Modulo per la presentazione delle osservazioni per i piani/programmi/progetti sottoposti a procedimenti di valutazione ambientale di competenza statale

ID: Codice procedura (ID_VIP/ID_MATTM):10844

Impianto per la produzione di energia elettrica da fonte eolica, costituito da 6 aerogeneratori della potenza complessiva di 37,2 MW, un sistema di accumulo da 25 MW e relative opere connesse in località "Rempillo" nel comune di Pitigliano (GR).

ALLEGATO alle OSSERVAZIONI all' IMPIANTO EOLICO denominato REMPILLO nel COMUNE di PITIGLIANO (GR). Composto da n. 5 immagini e n. 5 pagine

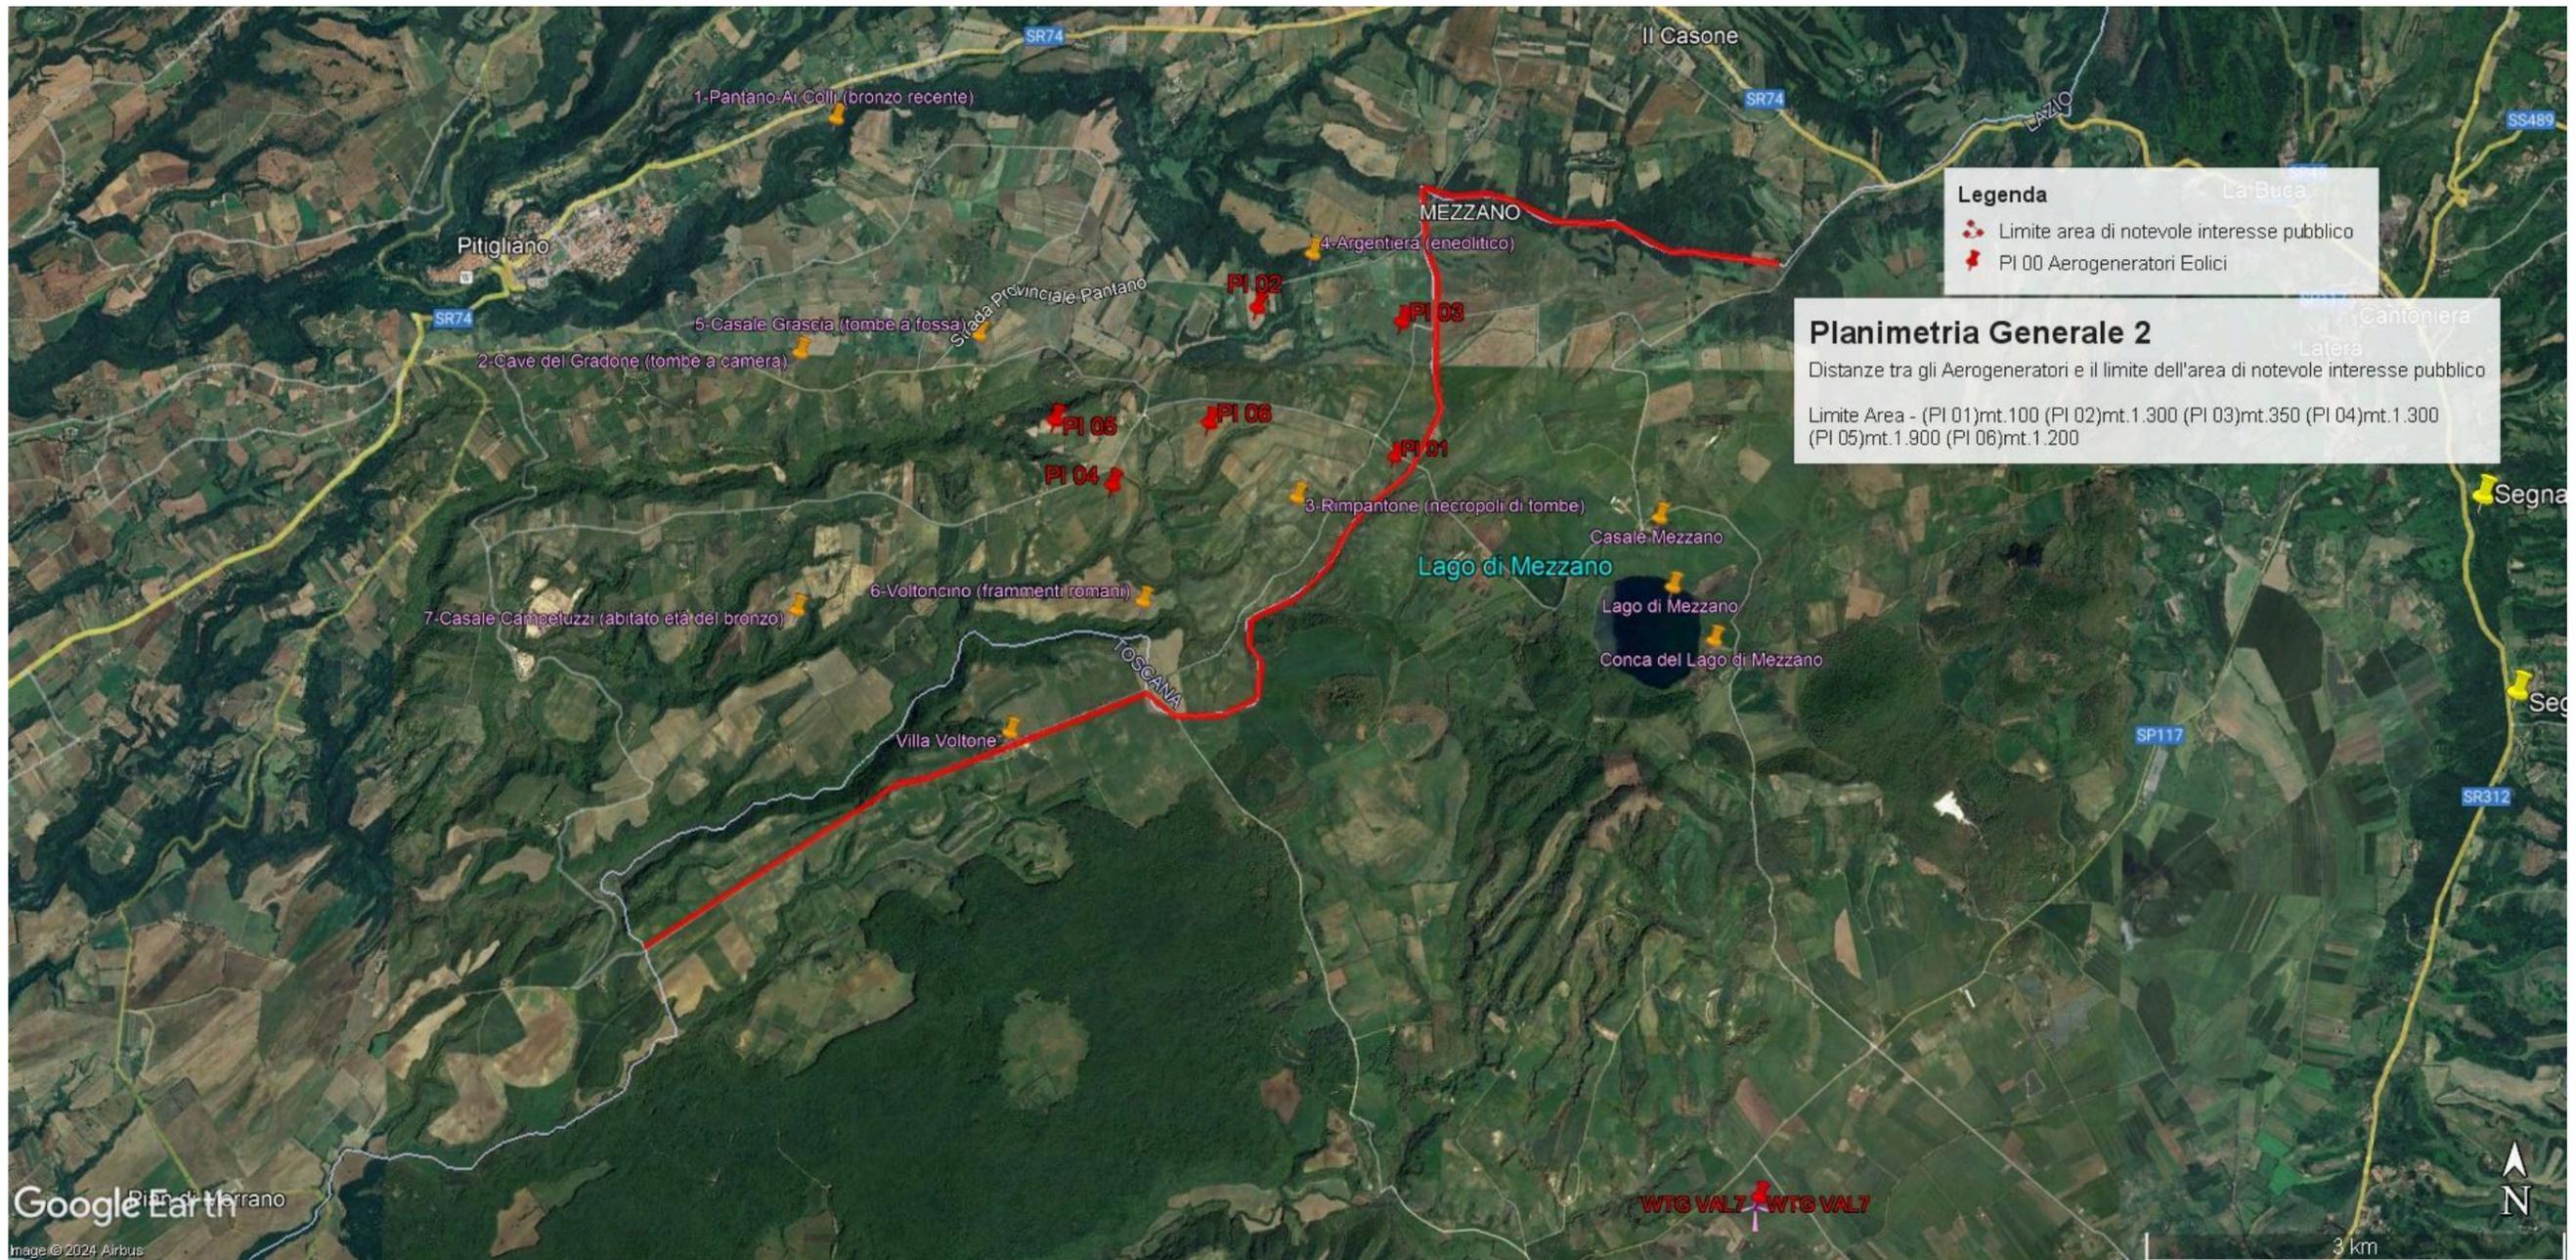
Immagine n. 1. Linea rossa indicante il confine Regioni Lazio-Toscana che coincide con parte del Perimetro del **vincolo di notevole interesse pubblico** ex art. 136 Codice Beni Culturali “ **Conca del Lago di Mezzano e territorio circostante**” ed i sei aerogeneratori localizzati con segnaposto rossi da P01 a P06 e ricadenti all’interno delle fasce di rispetto di 3 km dal bene vincolato e quindi in **area non idonea** al loro insediamento (ex art 20 co. 8 lettera c quater del D.Lgs n. 199/2021 e ss.mm.ii).

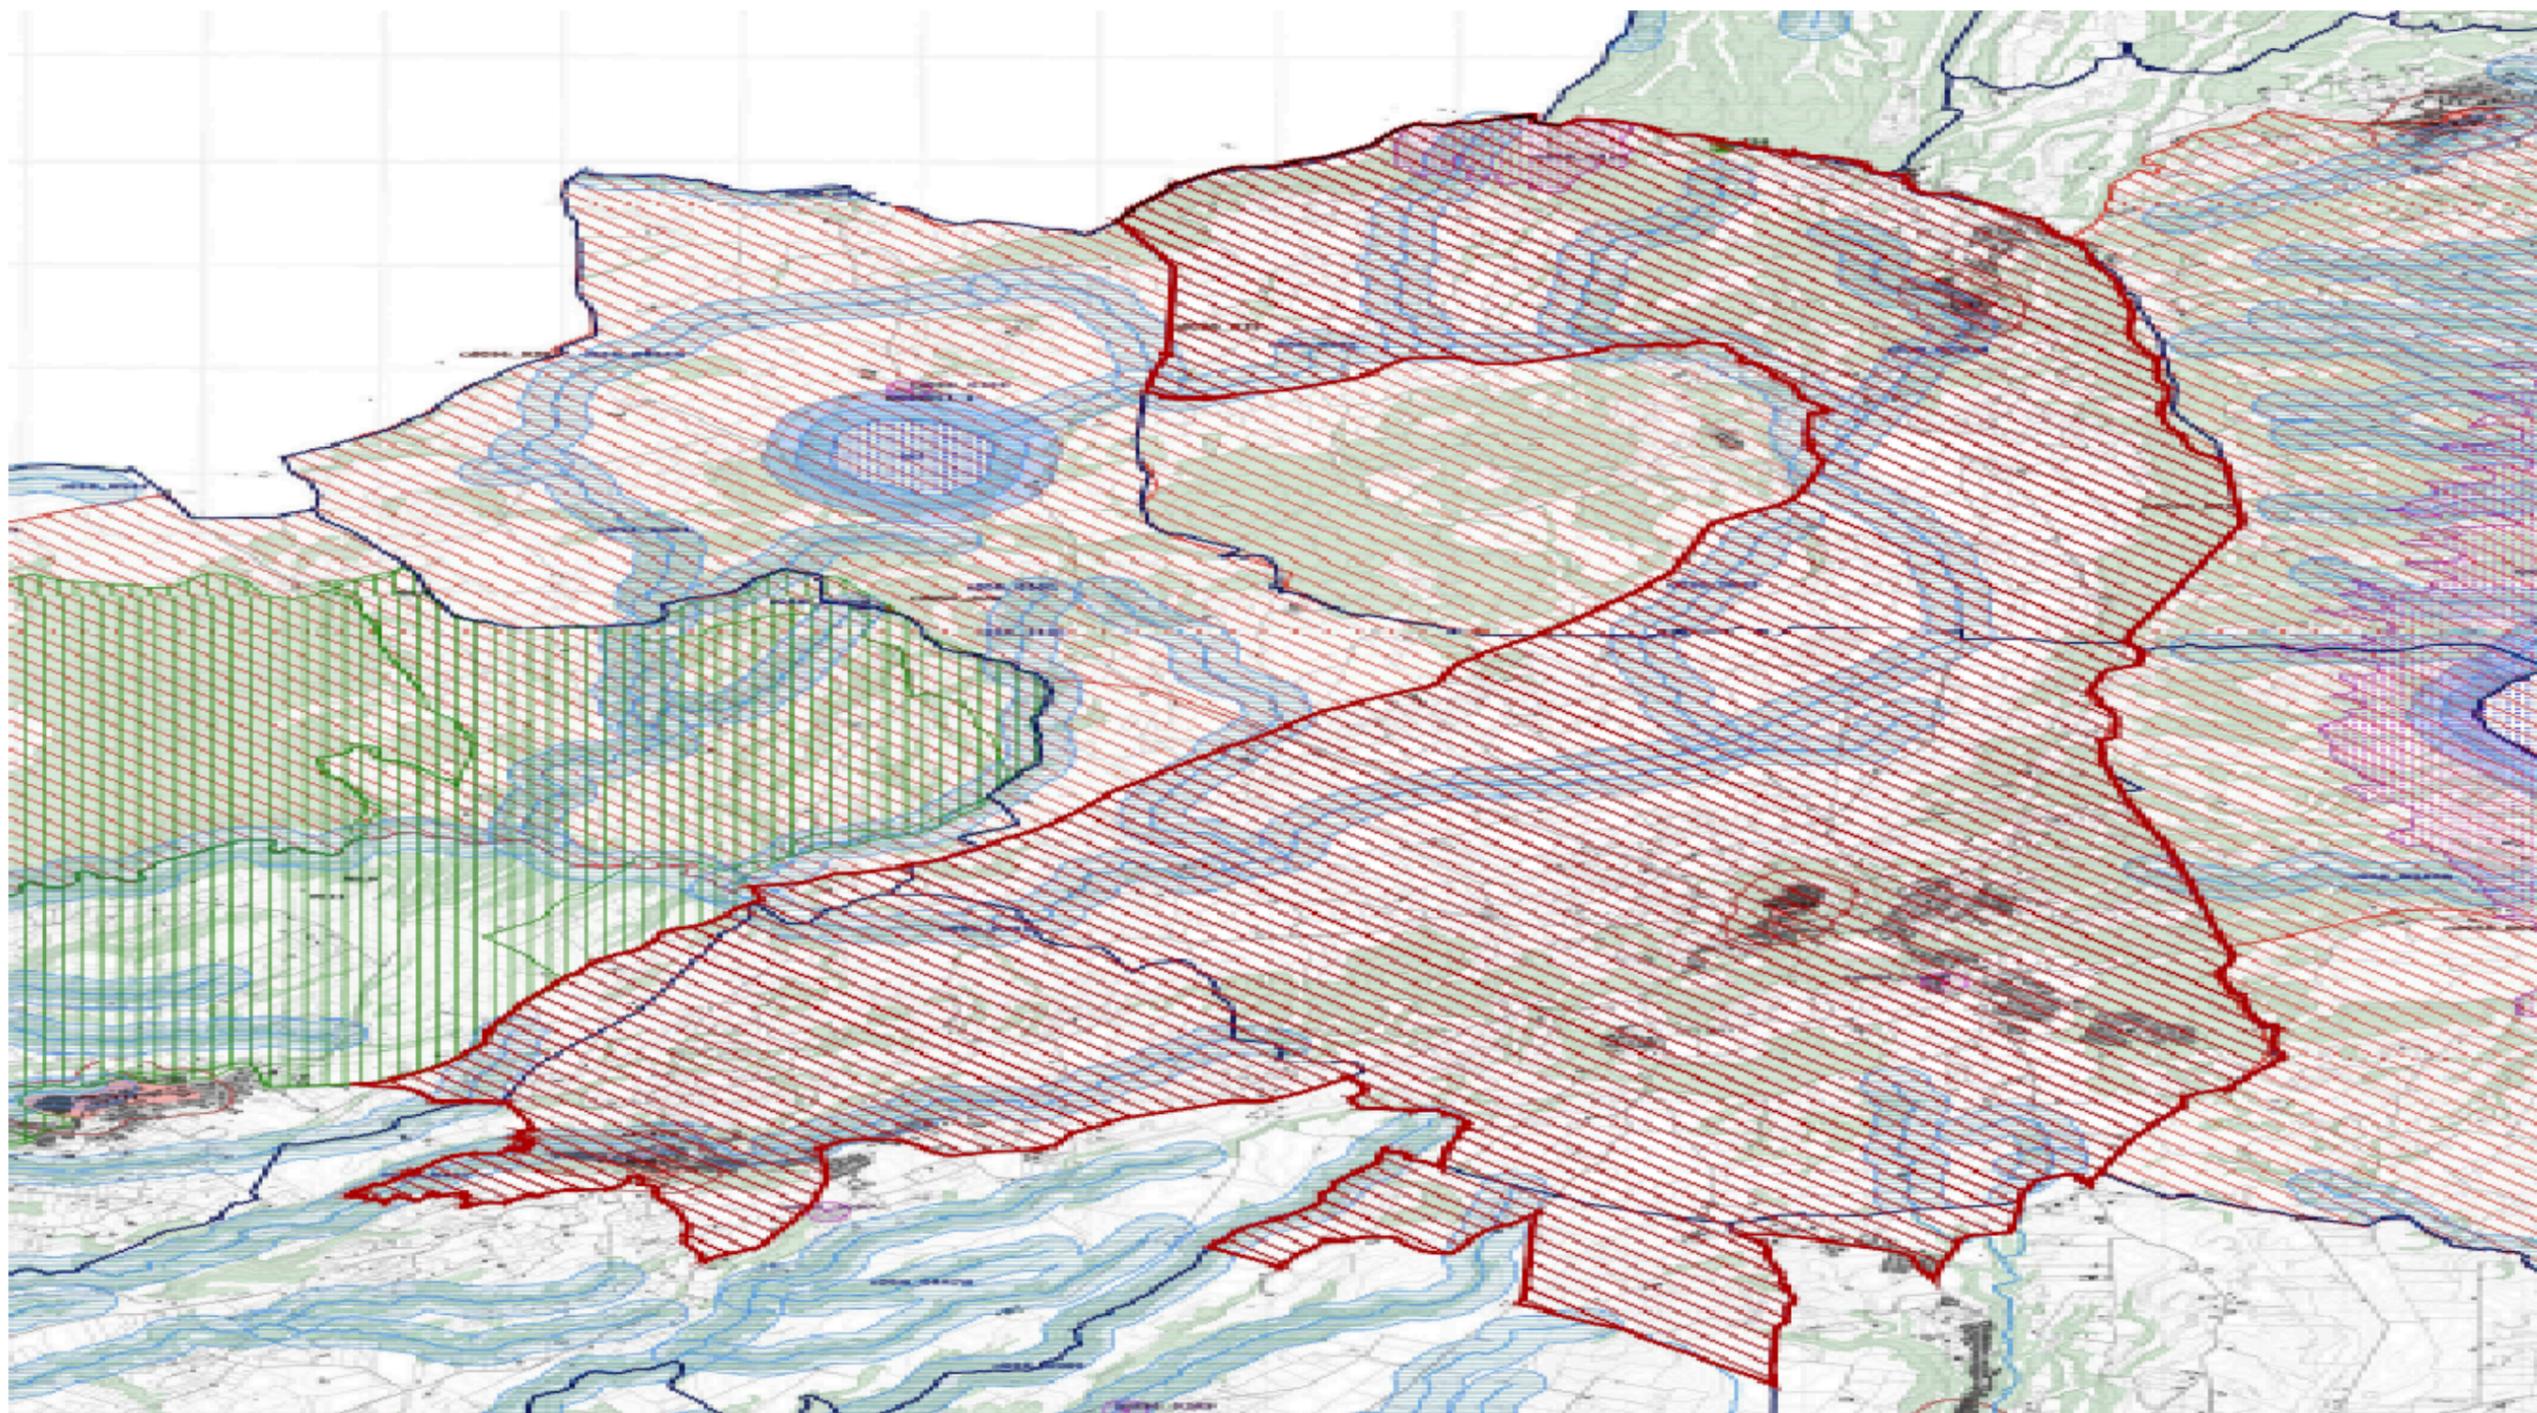
Alla luce del combinato disposto dal "vincolo sul patrimonio paesaggistico (artt. 136 e ss. e 142 del decreto legislativo n. 42/2004 e ss.mm.ii.) e sui beni culturali" (artt. 10 e ss. del decreto legislativo n. 42/2004 e ss.mm.ii.) e dal comma 8 lettera c-quarter del D.Lgs 191/2021 e ss.mm.ii si evince che, ad oggi, le aree in cui sono previsti gli insediamenti dei sei aerogeneratori dell'impianto eolico denominato "Rempillo" non sono idonee perché ricadono tutte all'interno della fascia di rispetto dei **beni paesaggistici di notevole interesse pubblico denominati "Conca del Lago di Mezzano e territorio circostante" (D.M. 22.05.1976)** comprendente anche il **vincolo "Selva del Lamone" (D.M. 22.05.1984)** tutelati **dall'art. 136 del Codice del Beni Culturali e del Paesaggio** e in particolare un aerogeneratori (P01) è a 100 metri dal primo vincolo citato e gli altri cinque compresi in una distanza massima tra 1 km e 2 km (vedi immagine n. 1 dell'ALLEGATO). Nella fascia di rispetto dei 3 km anche la porzione di vincolo rappresentato dalla Selva del Lamone che gode di altre importanti tutele in quanto Riserva Naturale regionale (L. 394/91 e L.R. 29/97), Zona di Protezione speciale (ZPS) insieme ai Monti di Castro collegati tra loro da una Zona di Conservazione Speciale (ZSC), il sistema fluviale Fiume Fiora-Olpeta. La Selva del Lamone oltre il vincolo paesaggistico di notevole interesse pubblico che la rende area non idonea all'installazione degli impianti FER anche nelle sue fasce di rispetto dei 3 km, gode di un'altra tutela che ne rivela l'importanza di area di importanza internazionale per l'avifauna IBA (012) che viene collegata all'altra IBA (099) Lago di Bolsena attraverso la ZPS Caldera di Latera e la ZSC Lago di Mezzano che insieme sono compresi nel vincolo paesaggistico "Conca Lago di Mezzano..." e verranno uniti dal nuovo vincolo paesaggistico "*Ambito paesaggistico, geologico e geomorfologico dell'orlo della caldera di Latera e delle sue pendici interessate dai centri eruttivi periferici*" (si veda a riguardo la proposta pubblicata sul sito del MIC in data 09/08/2023 e

l'immagine n. 2 dell' ALLEGATO) all'area di notevole interesse pubblico "Conca del lago di

Immagine n. 2. *Mappa tratta dalla proposta di nuovo vincolo “Ambito paesaggistico, geologico e geomorfologico dell’orlo della caldera di Latera e delle sue pendici interessate dai centri eruttivi periferici”* (si veda a riguardo la proposta pubblicata sul sito del MIC in data 09/08/2023) che conetterà le aree di notevole interesse pubblico ex art. 136 del D.Lgs n. 42/2004 “ Conca del Lago di Mezzano e territorio circostante” a sinistra e “Conca del Lago di Bolsena” a destra
